Contribution de T. Hemadou : Proposition de tracé entre Colomiers et Sept-Deniers

Station « Gare de Colomiers »

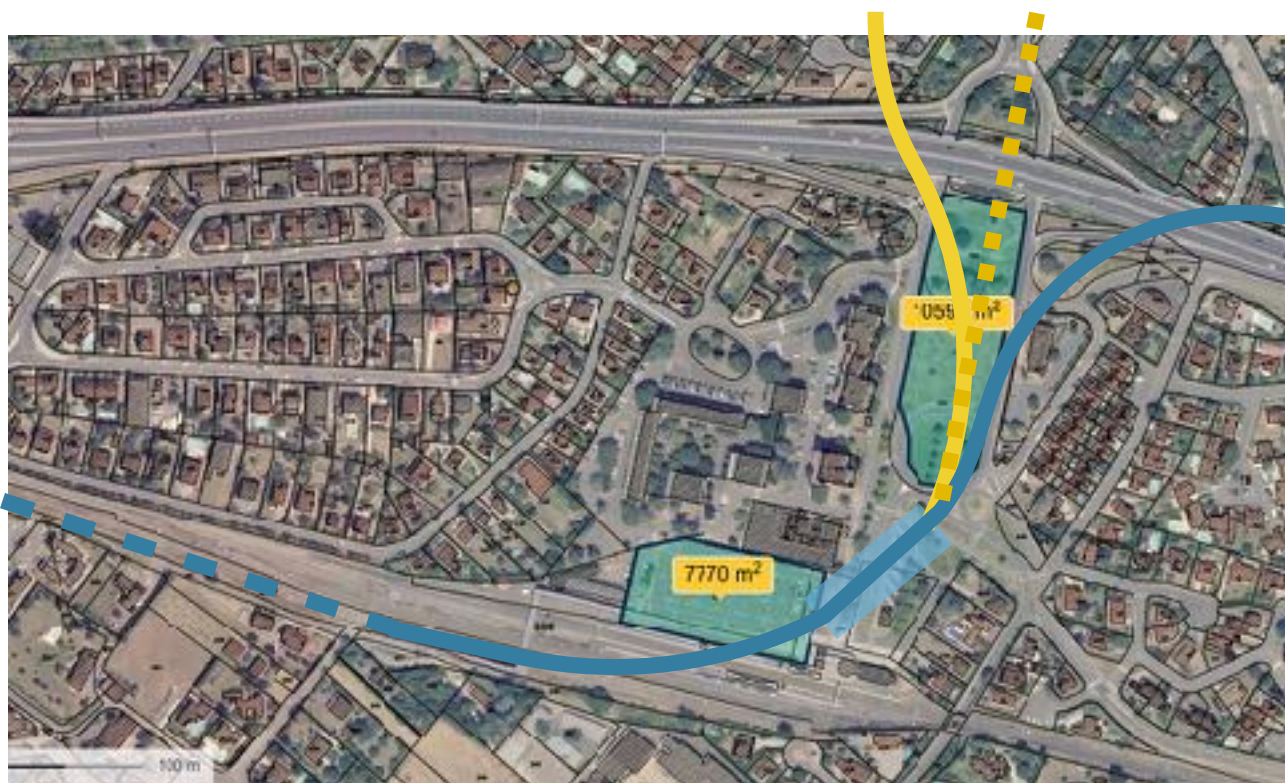
Pour ma part, il me semble que sur cette station le métro devrait être en enterré. Cela permettrait de limiter l'interface en surface avec les voies SNCF et la traversée en aérien de la N124 (reliant l'Isle-Jourdain à Toulouse, tronçon qui est déjà sur élevée par rapport à la zone de la gare, avec des écrans par-bruit). Cela permettrait également de limiter l'emprise en surface afin de pouvoir créer des parkings silos : à la fois sur le parking existant (7700 m²) et également sur les ronds point centraux à proximité de la gare (10600 m²). Pour ces derniers, une insertion paysagère et l'accès doivent être bien réfléchis pour ne pas dénaturer cet espace complètement enherbé mais aussi pour faciliter l'accès à la gare, qui nécessiterait de traverser les voies du rond-point, très passantes en heure de pointe.

L'idée serait de conserver l'esprit de l'esplanade sur cette zone.

Le fait qu'elle soit enterrée permettrait une connexion plus facile avec le réseau de surface qui est déjà bien connecté (interface TER, Ligne C et la zone de bus).

La mise en place de cette ligne en enterrée permettra alors de conserver cet échange optimum entre les différents modes de transport.

Variante : Station « Mairie de Colomiers »

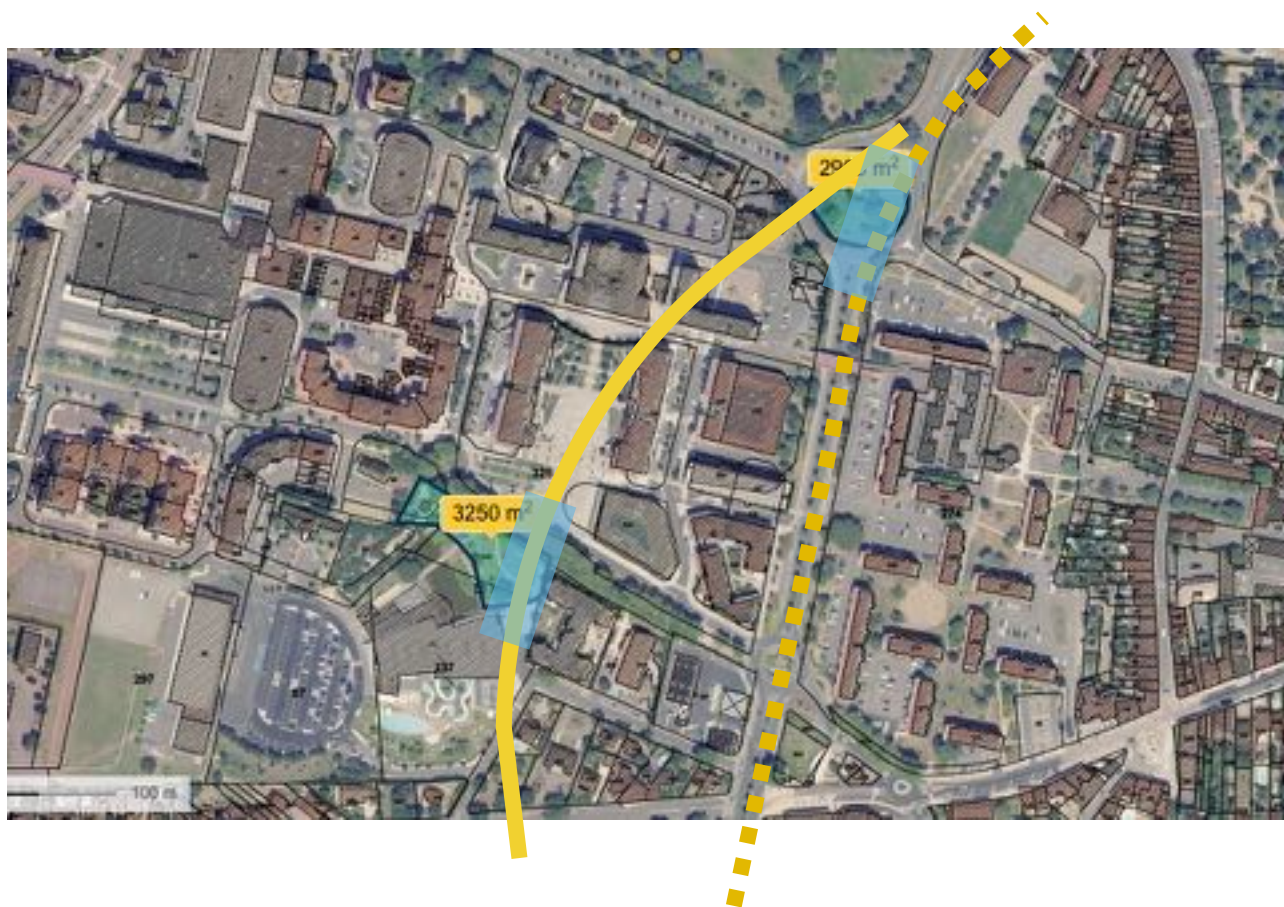
Je prône réellement pour un arrêt « Maire de Colomiers » afin de desservir le quartier le plus dense de Colomiers bénéficiant de nombreuses infrastructures (mairie, médiathèque, piscine, Hall Comminges, la galerie commerciale Plein centre, le collège Voltaire, Ecole sainte Thérèse ...).

Cependant il pourrait y avoir deux choix dans la position de cette station : une très centrale, en face de l'esplanade Alex Raymond ou une au niveau du rond point du Petit Prince. Pour la première position, l'implantation ne peut se faire qu'en souterrain, sur une station profonde. Cela apporte une complexité d'insertion dans cet espace plutôt restreint et comprenant aussi un parking souterrain déjà existant. La deuxième possibilité est d'implanter cette station au niveau du rond point au nord du centre ville, où l'espace d'implantation est bien plus large. L'arrivée sur cette zone pourrait se faire en tranchée couverte, ce qui rendrait le tracé moins coûteux. Le départ jusqu'à la prochaine station se ferait par le rond point Flandres Dunkerque et par le boulevard Marcel Dassault, en tranchée couverte. Cependant, le positionnement de cette station en variante ne permettrait pas (ou peu) de réaliser de connexion efficace avec le réseau de surface à l'exception des modes doux (pas assez de

place pour des arrêts de bus, pas de place de création de parking si ce n'est les existants du centre ville, qui sont limités).

Dans tous les cas, même si cette variante n'est pas retenue par Tisséo, il faudra impérativement pouvoir connecter de façon efficace les habitants de cette zone aux futures stations les plus proches (Colomiers Gare ou Fontaine Lumineuse).

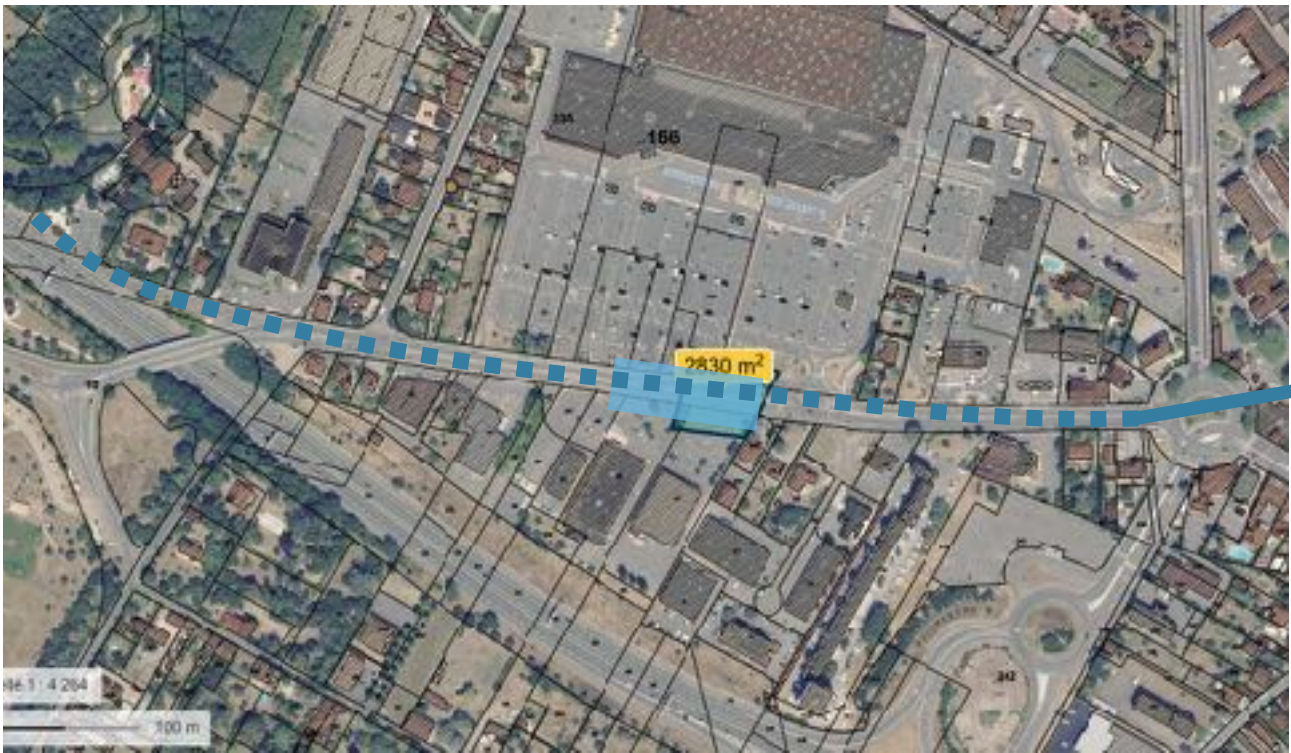
C'est sur la suite du tracé vers Purpan que je souhaite proposer un positionnement de voie, le long de la A 624 :

L'idée serait d'utiliser le long de l'A624 pour faire passer les voies de la future ligne, légèrement sur élevée par rapport à voirie existante, mais en passant sous les deux ponts existants. Ils devraient donc être consolidés et le cheminement de la nouvelle ligne protégés, notamment par un soutènement des terre au dessus et contre le risque de chute.

Attention cependant sur cette liaison au fort aléa sur la géotechnique, notamment au franchissement du Touch, la zone humide avec surement des risque écologiques forts et une liaison haute tension en aérienne.

Afin de passer les deux obstacles de l'échangeur avec le fil d'Ariane et le Touch, un pont devra être réalisé et arrivera sous terre pour repartir sur une tranchée couverte, possible par la largeur de la route de Bayonne sous-elle elle pourrait être implantée.
